Projet de parc éolien Les Granges

Avis de la M.R.A.E. de Grand-Est
(Mission Régionale d’Autorité Environnementale) émis en date du 18 mars 2021

**Avis délibéré sur le projet d'exploitation
du Parc éolien Les Granges
à Saint-Quentin-sur-Cooles (51)
porté par la société Centrale Éolienne Les Granges**

n°MRAe 2021APGE13

Figure 2 : Représentation des 4 variantes (n°4 retenue)

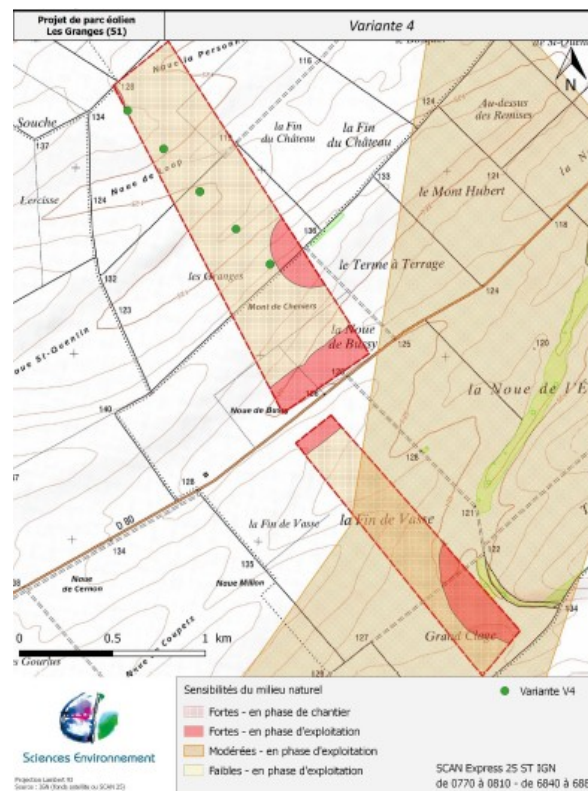
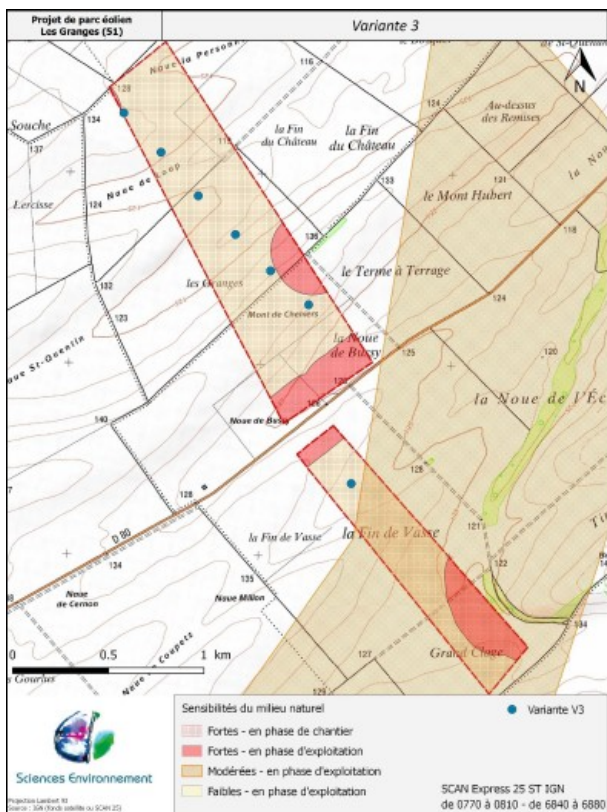
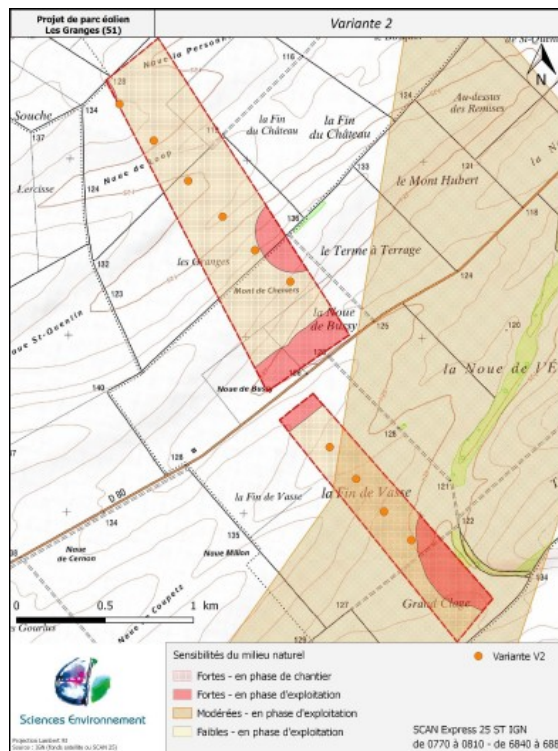
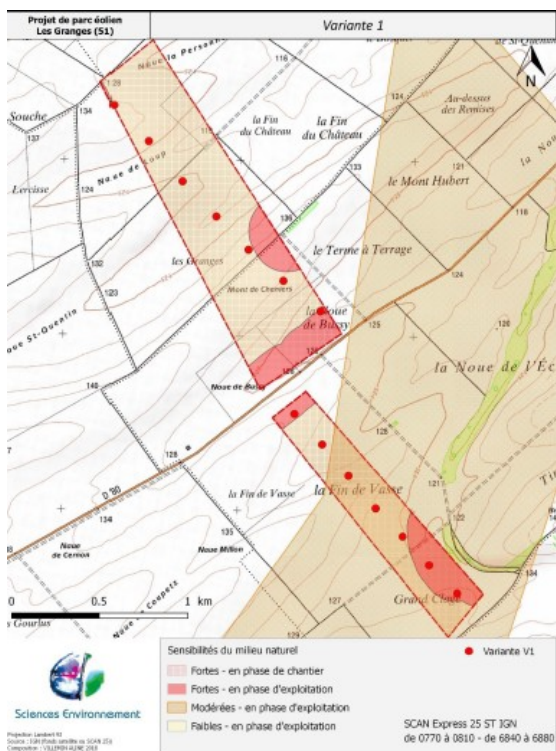
L'Ae s'interroge toutefois sur ce choix et sa cohérence, car la garde au sol⁶ étant beaucoup plus basse que dans les parcs voisins, les conséquences environnementales des inter-distances choisies n'ont pas toutes été étudiées.

L'Ae considère que cette analyse est incomplète et ne constitue pas la présentation des résultats de l'étude des solutions de substitution raisonnables au sens de l'article R.122-5 II 7° du code de l'environnement⁷. Cette étude devrait permettre de justifier le choix du site retenu comme étant celui de moindre impact environnemental, après examen de sites possibles, c'est-à-dire après études d'autres Zone d'Implantation Potentielle (ZIP), sur la base d'une analyse multicritères (paysage, et aussi biodiversité, bruit, choix de la technologie...) et pas uniquement après étude de variantes d'implantation des mâts.

L'Ae recommande de présenter une étude complète de solutions alternatives de choix de site.

Figure 4: Représentation des aires d'étude biodiversité

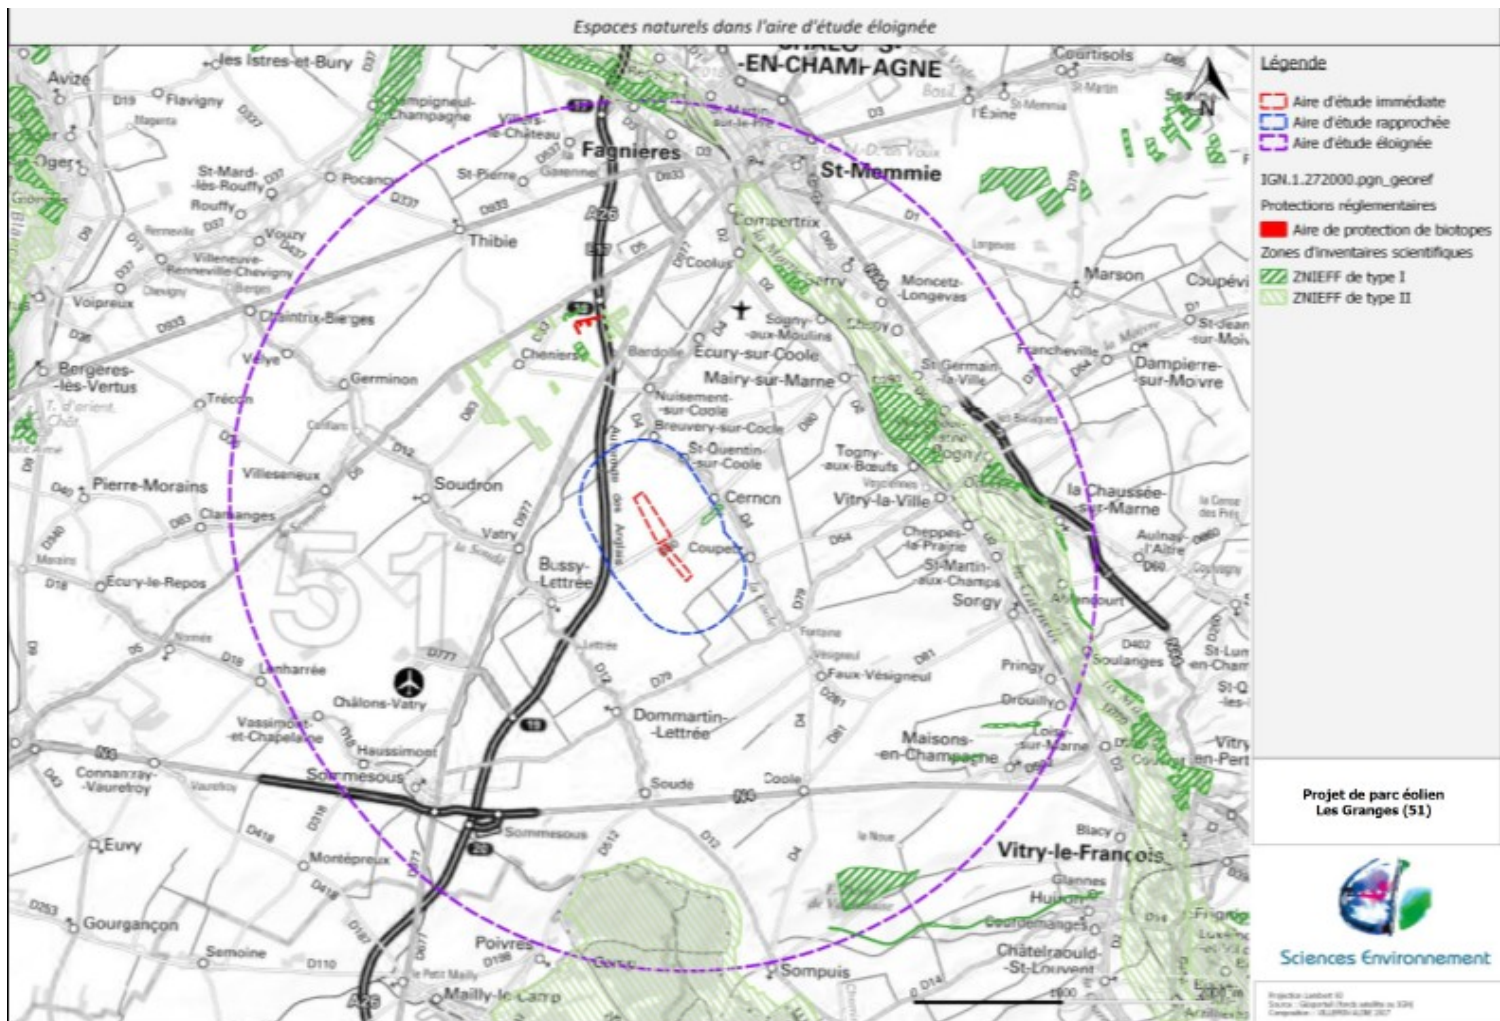
L'Ae recommande au pétitionnaire de préciser dans son dossier les éléments justifiant le choix des aires d'études (immédiate, rapprochée et éloignée) pour l'étude écologique.

Figure 8: Exemple du cas de la commune de Cernon, la plus impactée par la diminution de l'angle de respiration de 12°

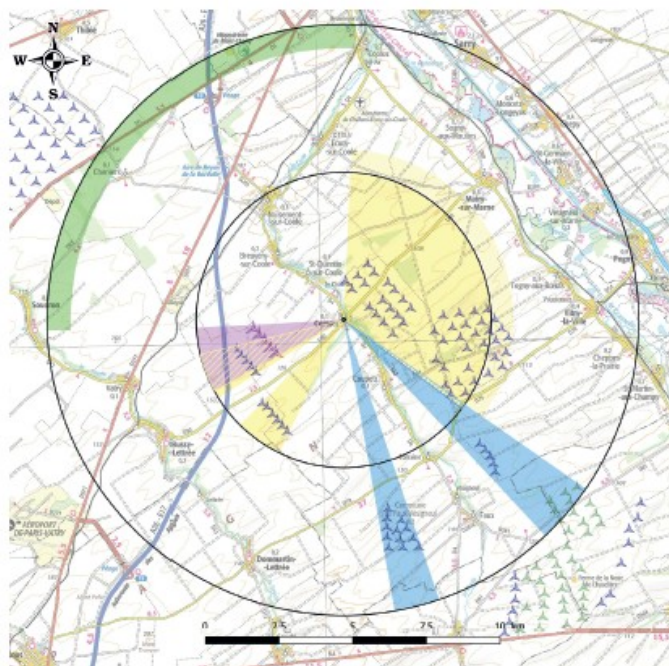
Cependant, ce risque était systématiquement déjà présent avant l'arrivée du projet. Les futures éoliennes des Granges diminueront peu les angles de respiration²² : diminution de 12° maximum l'angle de respiration pour la commune de Cernon qui est la plus impactée (cf. Figure 8). Avec l'arrivée du projet, l'augmentation des angles occupés sur l'horizon sera légère.
